AVALIAÇÃO DE IMPACTE AMBIENTAL
AUTO-ESTRADA BUCELAS/CARREGADO/IC3
SUBLANÇO CARREGADO – BENAVENTE
ATRAVESSAMENTO DA QUINTA DA FOZ

PARECER TÉCNICO AO RECAPE DO SUBLANÇO A1 / BENAVENTE
ATRAVESSAMENTO DA QUINTA DA FOZ

Figura 2 – Traçado da Solução 2

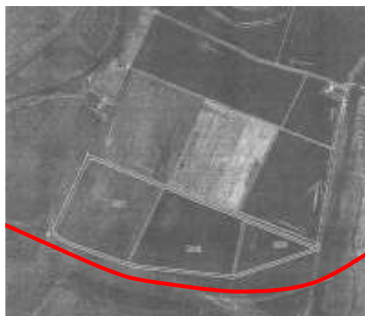
As conclusões obtidas no âmbito do RECAPE, embora acertadas, não estão, no entender da Quinta da Foz, suficientemente discutidas. De modo a aprofundar essa discussão, a equipa de consultores da Quinta da Foz desenvolveu um Estudo, apresentado nos parágrafos seguintes, que permite concluir que os **impactes negativos resultantes da opção pela Solução 1 serão ainda mais gravosos que os enunciados no âmbito do RECAPE.**

- **Solução 2:** corresponde, de um modo geral, ao traçado da Alternativa 2 Sul, ou Alternativa VIII, considerada no âmbito do EIA – Figura 2.
- **Solução 1:** alternativa desenvolvida pela BRISA, suportada na Etapa de conclusões do Parecer que acompanha a DIA de modo a não afectar a mota da vala do Risco. Desenvolve-se paralelamente à Norte da referida mota, atravessando a área de cultivo de arroz – Figura 3.

Figura 9 – Traçado da Solução 1

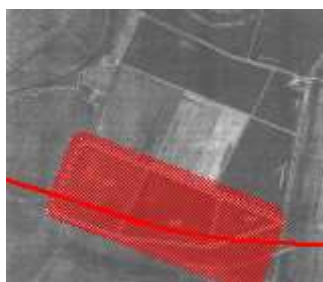
A estimativa efectuada no RECAPE – 35 ha (?) não levou em consideração o verdadeiro fraccionamento do sistema de rega, pressupondo que seria possível reestruturar todo o sistema imediatamente a Norte do viaduto. A equipa de apoio técnico da Quinta da Foz estimou um valor substancialmente superior ao calculado pela equipa do RECAPE para a área afectada: prevê-se que a Solução 1 danificará o sistema de rega e drenagem correspondente a cerca de 100 ha de terra de cultivo de arroz (ver Figura 9).

Figura 18 – Actividade pecuária da Quinta da Foz

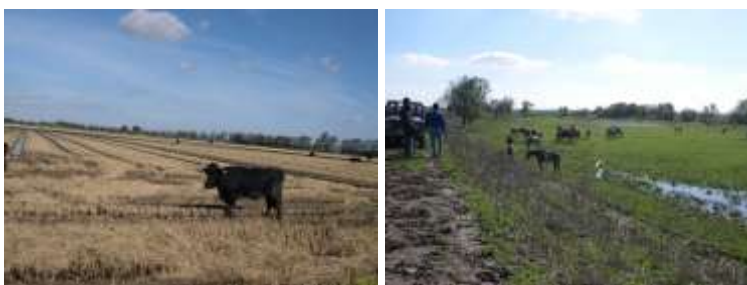
Em nosso entender este aspecto não está suficientemente precavido no Projecto, visto não existirem medidas concretas para a minimização da circulação de veículos afectos à obra, no decorrer da mesma.

Deste modo, sugere-se que as medidas relacionadas com a circulação de máquinas abarquem os seguintes aspectos:

- Restrição do movimento das máquinas, tanto em termos de espaço afectado, como em termos da dimensão dessa afectação;
- A movimentação das máquinas em terrenos sensíveis, em especial na área afecta à actividade agrícola, deverá ocorrer com a máxima brevidade possível;
- Apresentação de um Plano de Circulação de Veículos e Máquinas, do modo a que a Quinta da Foz, possa, na medida do possível, planear o desenvolvimento das actividades agro-pecuárias, adaptando-as ao desenvolvimento da construção da obra da auto-estrada;
- Toda a movimentação de máquina deverá ser articulada tendo em atenção o elevado número de bovinos e equídeos existentes na Quinta da Foz;
- As entidades gestoras da Quinta da Foz deverão ser alertadas no caso de haver necessidade de um aumento do número de máquinas em manobra ou da expansão da área utilizada pelas mesmas.

Figura 20 – Zona de atravessamento da mota da vala do Risco

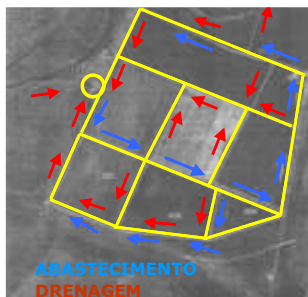
O Projecto e respectivo RECAPE estão bastante focados no restabelecimento dos caminhos e acessos agrícolas, remetendo para segundo plano a recuperação das infra-estruturas hidráulicas que serão afectadas no decorrer das obras.
